Sun Fire™ V440 Server Produktionhinweise

Teilenummer: 817-2830-12
Oktober 2003, Version A

Sun Fire™ V440 Server Produkthinweise

Die Auszieh- und Innenschienen sind falsch illustriert

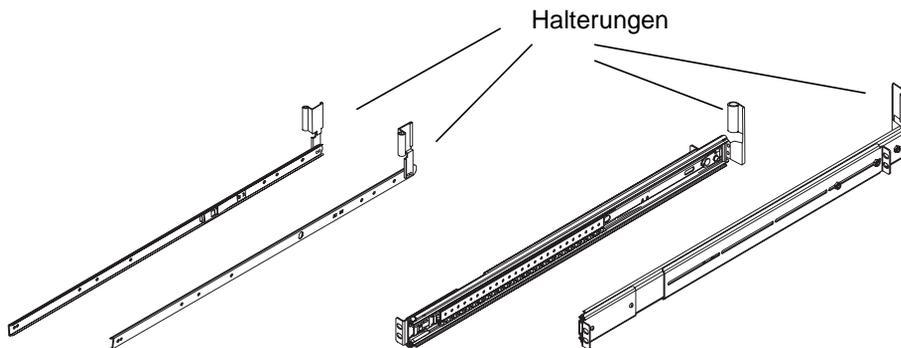
In den Abbildungen der Sun Fire V440 Serverdokumentation sind die Auszieh- und Innenschienen für den Rackeinbau falsch illustriert. An den hinteren Enden der Auszieh- und Innenschienen befinden sich Halterungen, die die Kabelführung über den Kabelanschlüssen vorbeiführen. In der nachfolgenden Abbildung sind die Auszieh- und Innenschienen korrekt dargestellt.

Bringen Sie die Innen- und Ausziehschienen so an, dass die Halterungen nach oben zeigen. Die Bauteile sind entsprechend ihrer Einbaurichtung (wenn Sie den Server von vorne betrachten) mit „LINKS“ („LEFT“) oder „RECHTS“ („RIGHT“) beschriftet.
